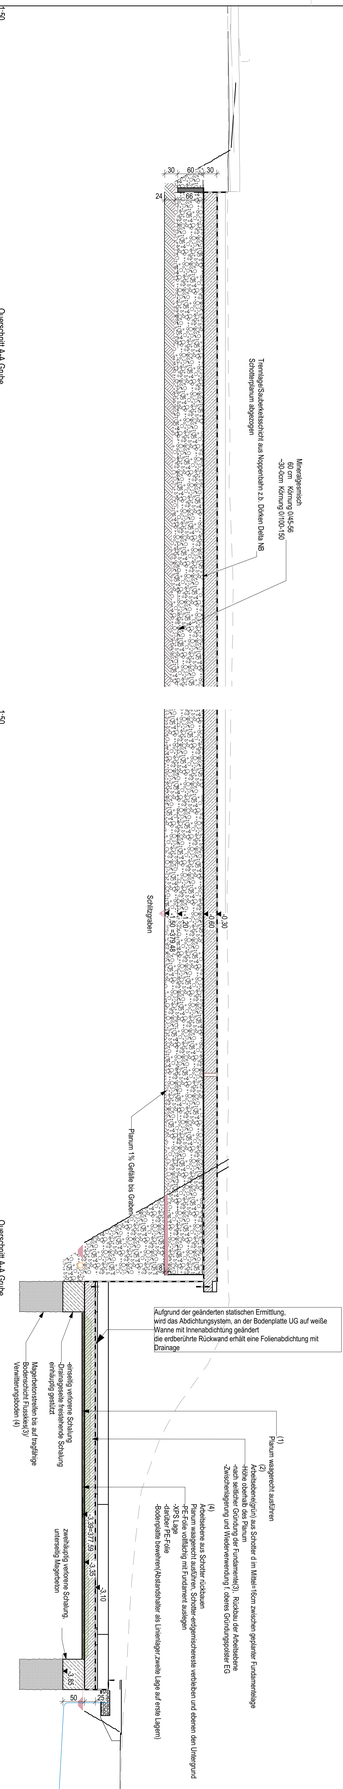
1:50
Querschnitt A-A Grube
Mineralgemisch
0/100-150 d30cm
Kornung 0/100-150
Trennlage/Sauberkeitsschicht aus Nappenfolie
Schottergarten abgezogen
1:50
Querschnitt A-A Grube
Schlitzgraben
Planum 1% Gefälle bis Graben
Aufgrund der geänderten statischen Ermittlung,
wird das Abdichtungssystem, an der Bodenplatte UG auf weiße
Wanne mit Innenabdichtung geändert
die stirnseitige Rückwand erhält eine Folienabdichtung mit
Drainage
Vorsatzschale
Vorsatzschale
Vorsatzschale
